□ 設計変更項目

日付		設計名称	図面名称 1F 平面図	縮尺 1/100	図面番号 A- 4/19

日付		設計名称	図面名称	縮尺	図面番号
			2F 平面図	1/100	A-5/19

日付		設計名称	図面名称	縮尺	図面番号
			[redacted] 3F 平面図	1/100	A-6/19

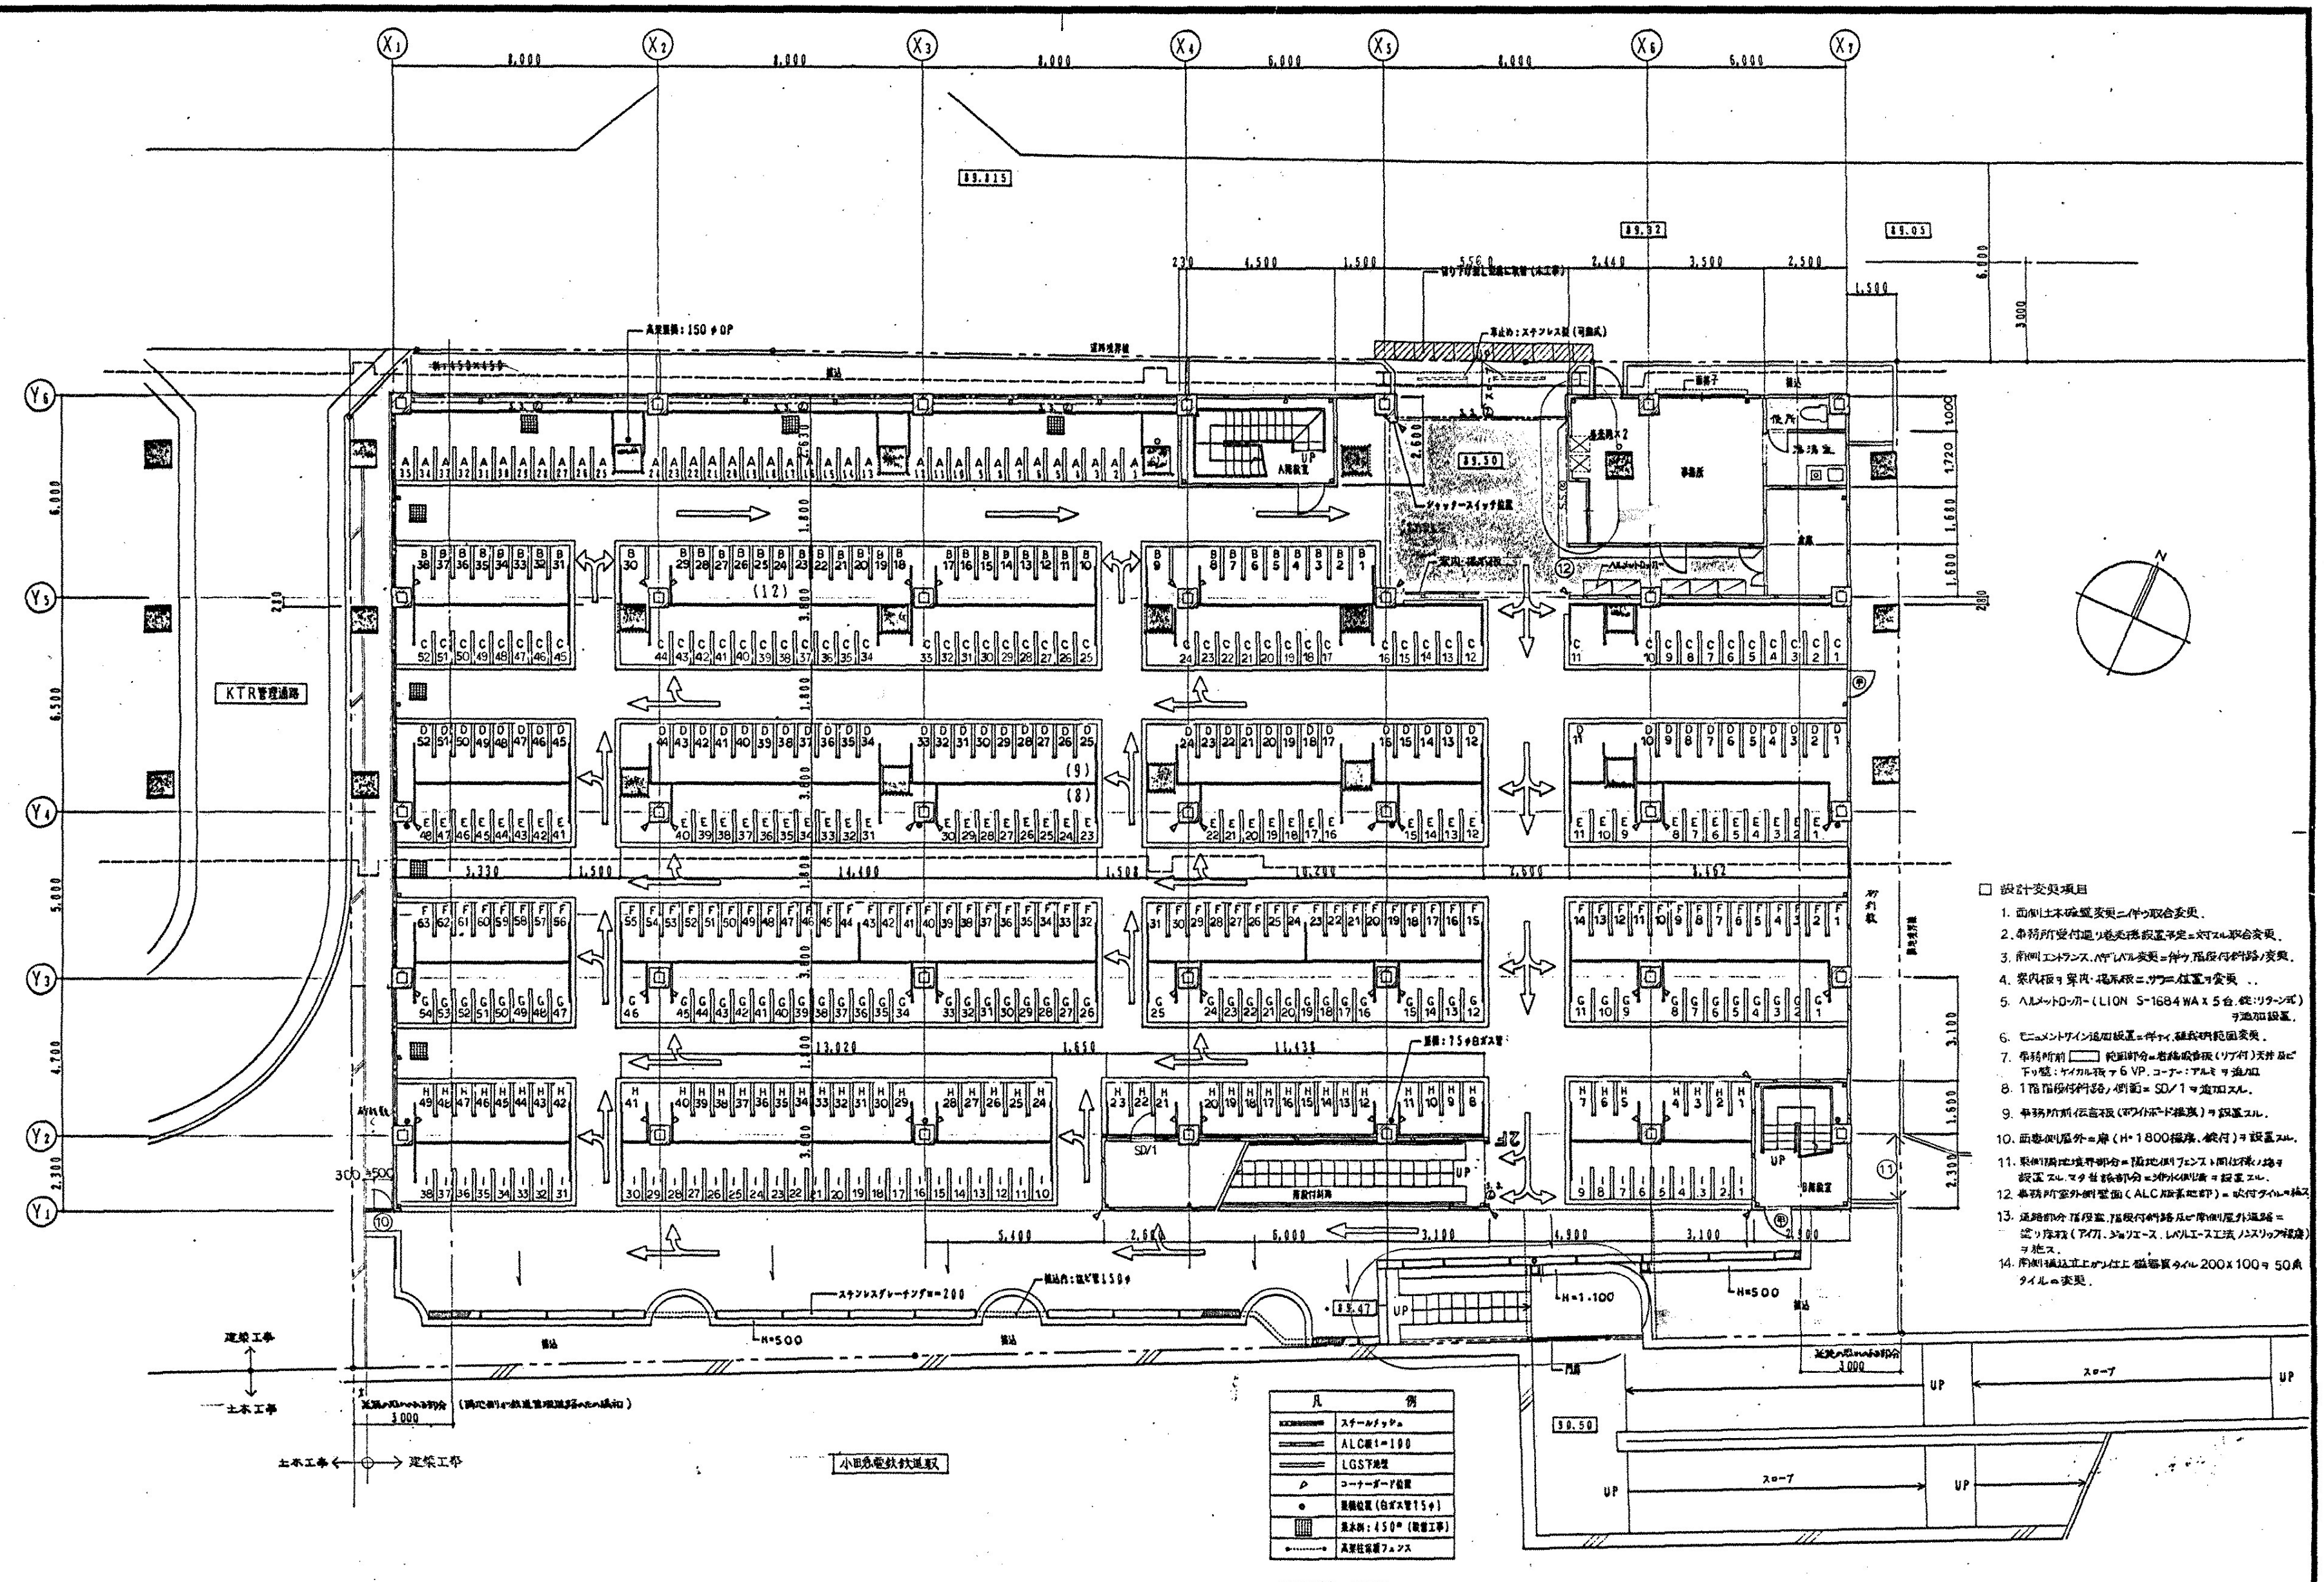
1. 西側土木擁壁変更ニ伴ウ取合変更.
2. 事務所受付廻り券売機設置予定ニ対スル取合変更.
3. 南側エントランス.ペデレベル変更ニ伴ウ階段付斜路ノ変更.
4. 案内板ヲ案内・掲示板ニ.サラニ位置ヲ変更 ..
5. ヘルメットロッカー（LION S-1684WA x 5台.錠:リターン式）ヲ追加設置.
6. モニュメントサイン追加設置ニ伴イ.舗装材範囲変更.
7. 事務所前 ▭ 範囲部分ニ岩綿吸音板（リブ付）天井 及ビ 下り壁：ケイカル板t6 VP.コーナー：アルミ ヲ追加
8. 1階階段付斜路ノ側面ニ SD/1 ヲ追加スル.
9. 事務所前伝言板（ホワイトボード程度）ヲ設置スル.
10. 西南側屋外ニ扉（H・1800程度、錠付）ヲ設置スル.
11. 東側隣地境界部分ニ隣地側フェンスト同仕様ノ扉ヲ設置スル.マタ当該部分ニ排水側溝ヲ設置スル.
12. 事務所室外側壁面（ALC版素地部）ニ吹付タイルヲ施ス.
13. 通路部分階段室.階段付斜路及ビ南側屋外通路ニ塗り床材（アイカ.ジョリエース.レベルエース工法ノンスリップ程度）ヲ施ス.
14. 南側植込立上がり仕上 磁器質タイル 200x100ヲ 50角タイルニ変更.

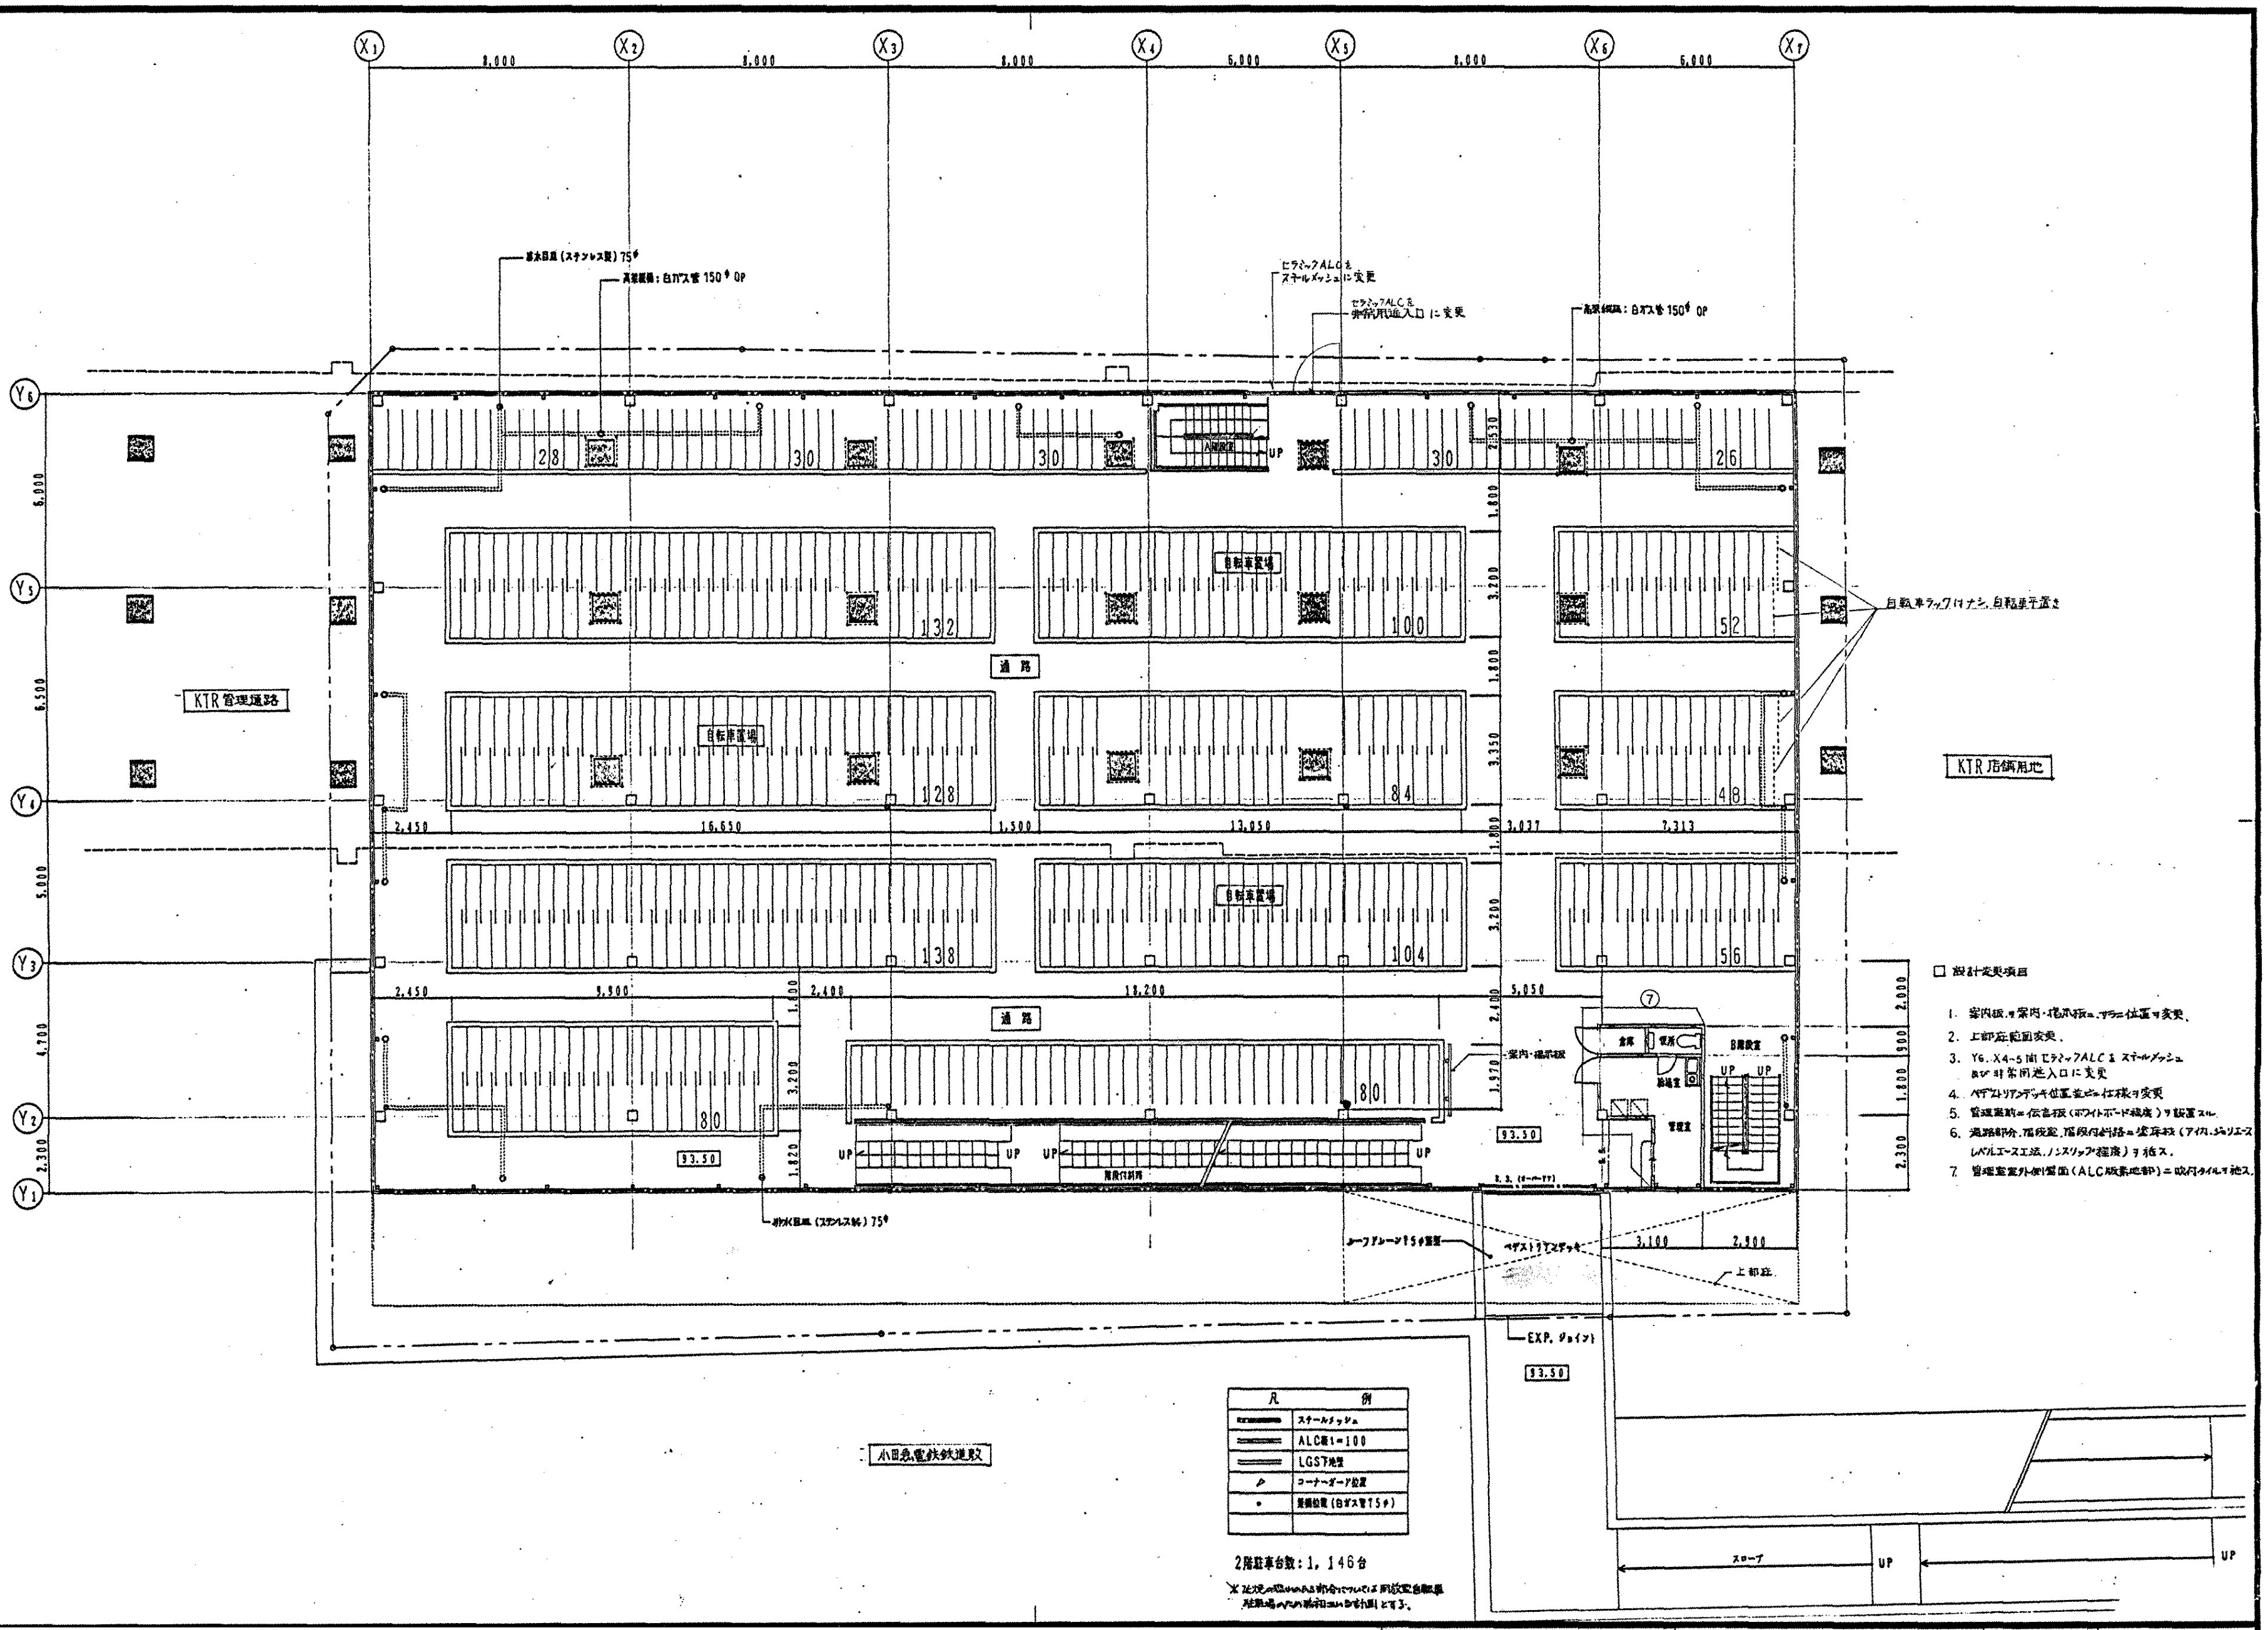
1. 案内板ヲ案内・掲示板ニ、サラニ位置ヲ変更。
2. 上部庇範囲変更。
3. Y6、X4~5間セラミックALCヲスチールメッシュ
   及ビ非常用進入口に変更
4. ペデストリアンデッキ位置並ビニ仕様ヲ変更
5. 管理室前ニ伝言板（ホワイトボード程度）ヲ設置スル。
6. 通路部分、階段室、階段付通路ニ塗床材（アイカ、ジョリエース
   レベルエース工法、ノンスリップ程度）ヲ施ス。
7. 管理室室外側壁面（ALC版素地部）ニ吹付タイルヲ施ス。

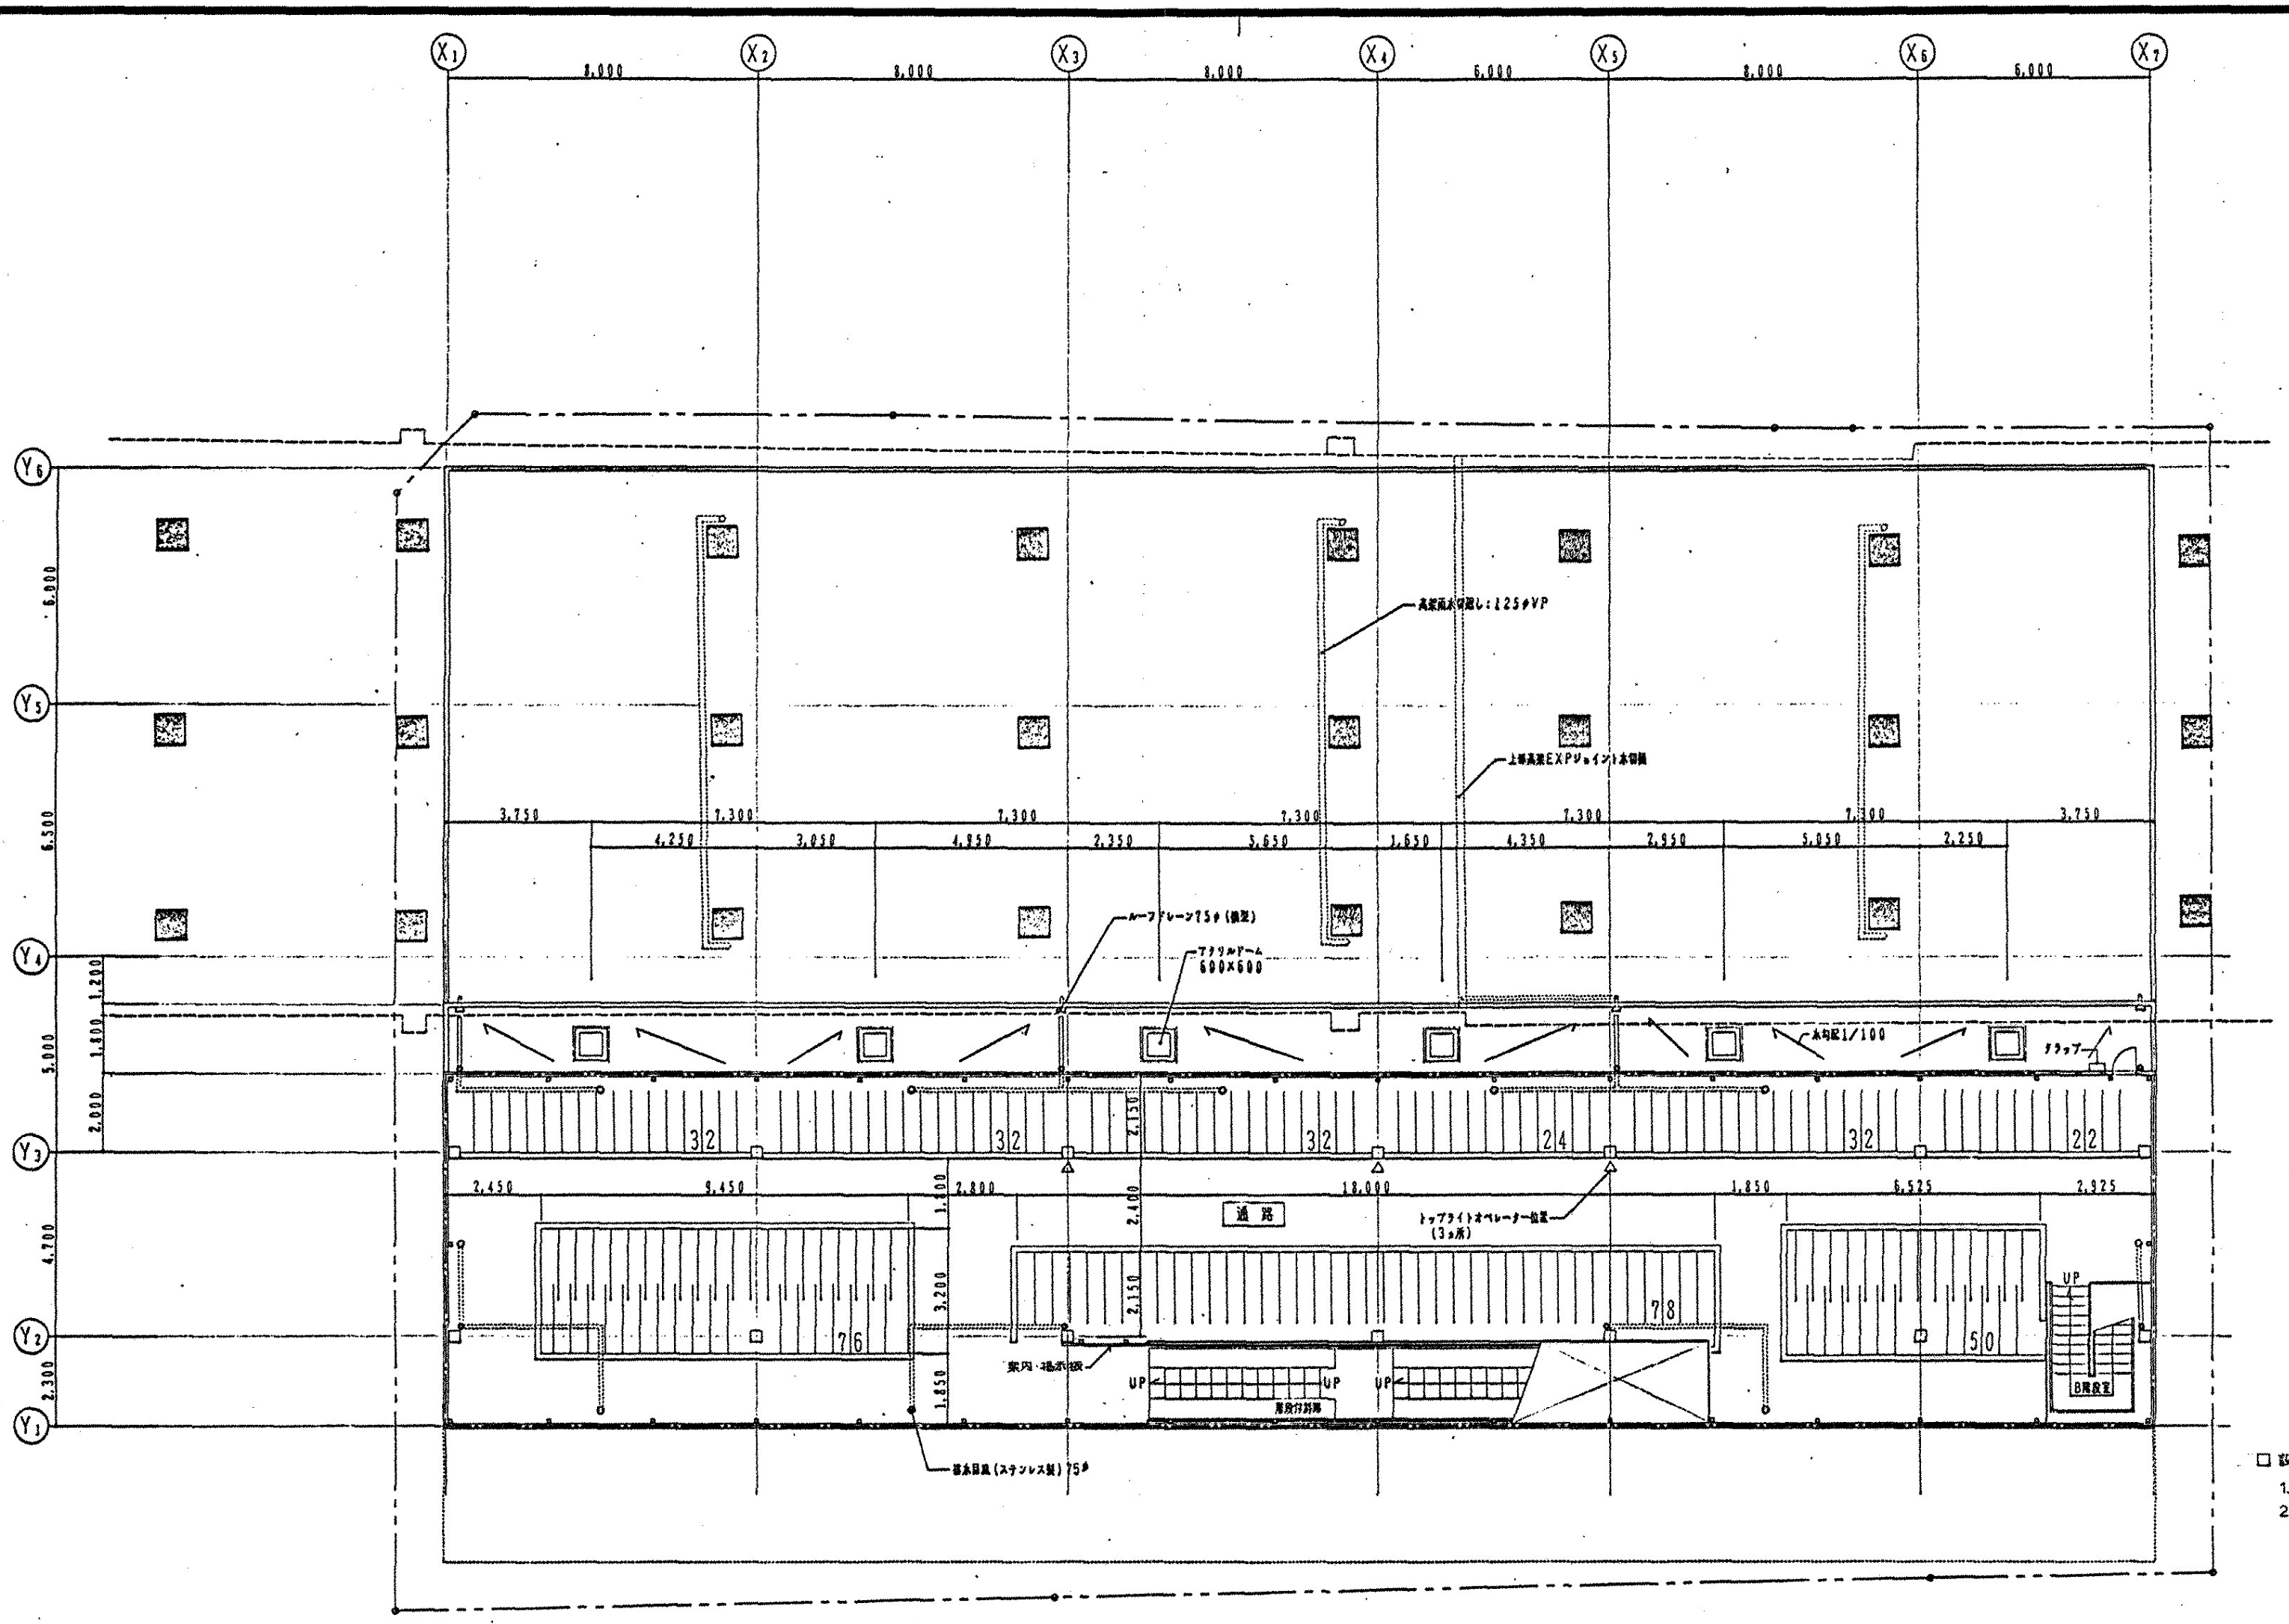
1. 案内・掲示板ヲ斜路入口前ニ設置スル。
2. 通路部分・階段室・階段付斜路ニ塗床材（アイカ・ジョリエースレベルエース工法、ノンスリップ施工）ヲ施ス。
